Mission régionale d'autorité environnementale

**Avis délibéré sur le projet de  
parc éolien du Bois Breton  
sur la commune de Bessé-sur-Braye (72)**

N°MRAe PDL-2023-5935

Figure 2: tracés potentiels du raccordement au poste source  
(source : étude d'impact page 201)

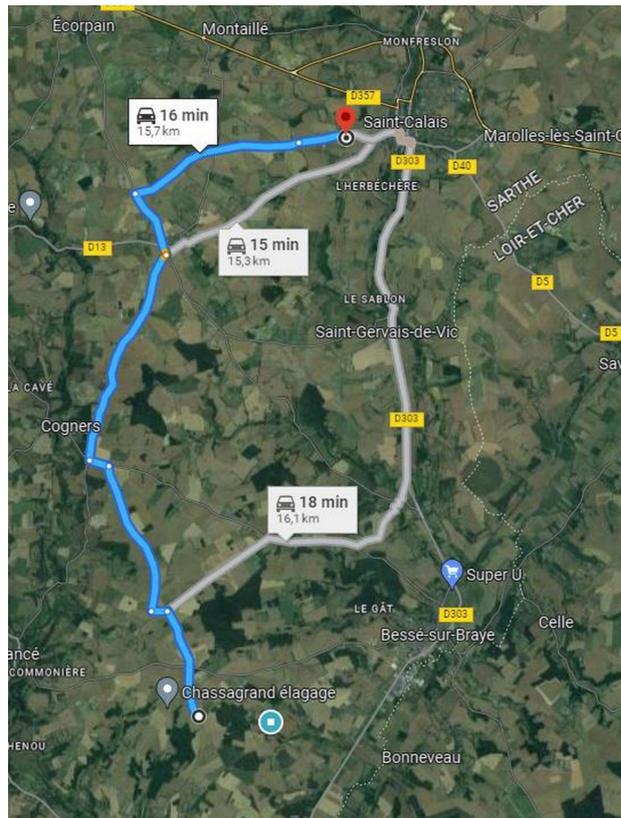
Une alternative pourrait aussi être de se raccorder directement au niveau de tension supérieur (réseau haute tension B – HTB) en créant un poste de transformation à proximité d'un ouvrage de transport. L'étude d'impact précise que le choix du raccordement interviendra ultérieurement, en concertation avec RTE (en charge du réseau de transport d'électricité). Toutefois, aucune hypothèse d'un tel raccordement n'est localisée. Les incidences environnementales ne sont donc pas anticipées.

**La MRAe recommande de compléter l'étude d'impact avec les incidences potentielles d'un éventuel raccordement du poste de livraison directement au réseau de haute tension HTB via un poste de transformation à créer.**

Figure 4: synthèse des enjeux naturalistes en phase travaux (source : étude d'impact page 69)

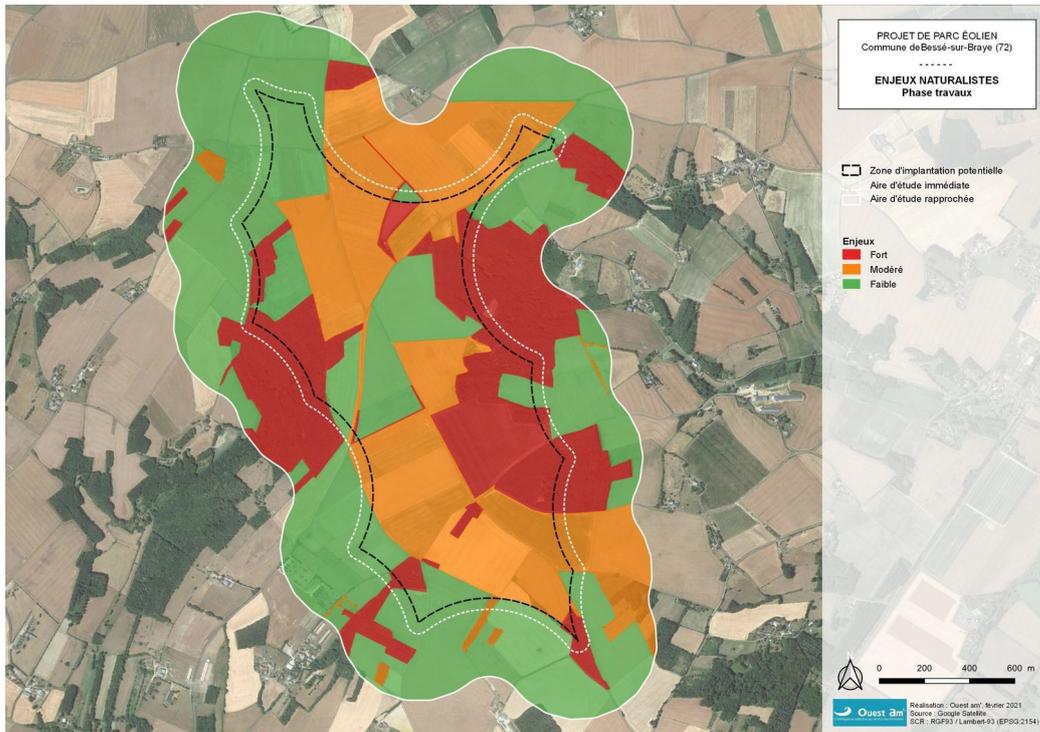
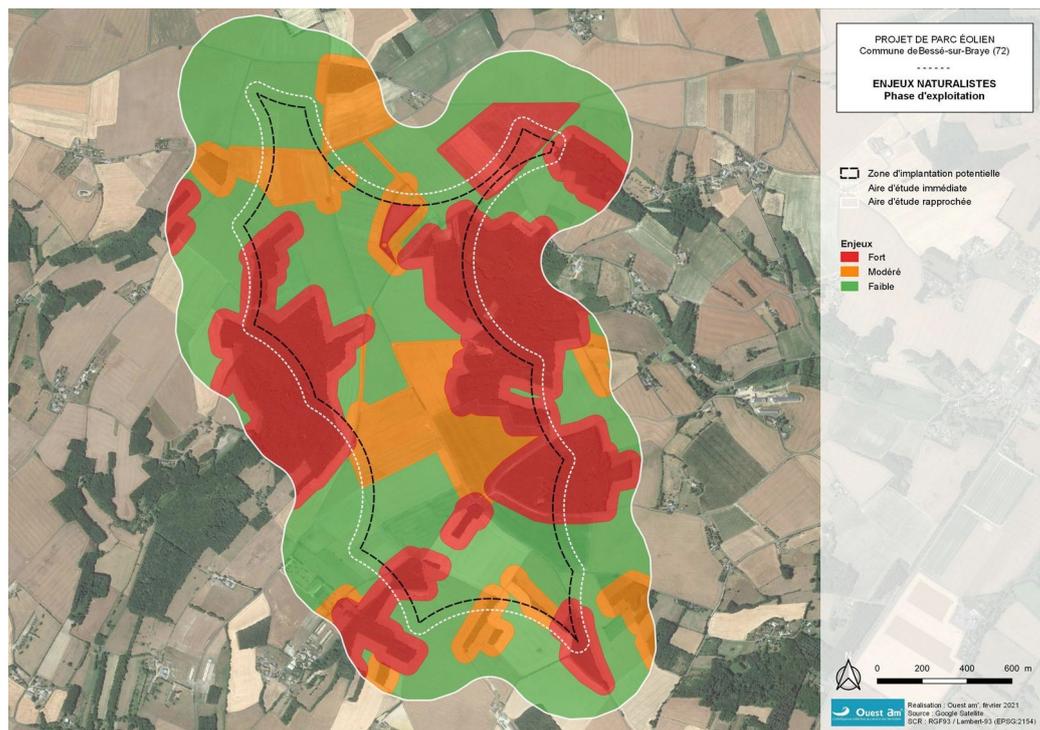
Pour autant, cette mesure de réduction qu'est le bridage ne peut venir qu'en complément d'une phase d'évitement aboutie prenant en compte l'implantation des éoliennes à une distance supérieure à 200 m des espaces arborés. La MRAe rappelle que les lignes directrices Eurobats préconisent un éloignement minimal de 200 m entre lisières boisées ou haies et éoliennes en bout de pale afin de limiter les risques de mortalité de chauves-souris. Cette recommandation est réitérée dans la note technique<sup>10</sup> du groupe de travail éolien de la coordination nationale chiroptères de la Société française pour l'étude et la protection des mammifères (SFPEM) de décembre 2020. En l'état, le dossier ne démontre ni qu'il serait impossible d'implanter les

éoliennes à plus de 200 m de toute lisière, ni qu'il a cherché à maximiser cette distance tout en tenant compte des autres contraintes.

- **de démontrer l'absence de possibilité d'implantation des éoliennes à plus de 200 m de toute lisière, d'une part, et que le projet retenu a cherché à maximiser cette distance tout en tenant compte des autres contraintes, d'autre part ;**
- **d'évaluer les incidences sur les oiseaux du fait de la proximité des lisières ;**
- **de calculer la part de l'activité des chauves-souris couverte par le bridage proposé ;**
- **d'évaluer la perte de production électrique liée au bridage décidé au bénéfice des chauves-souris.**
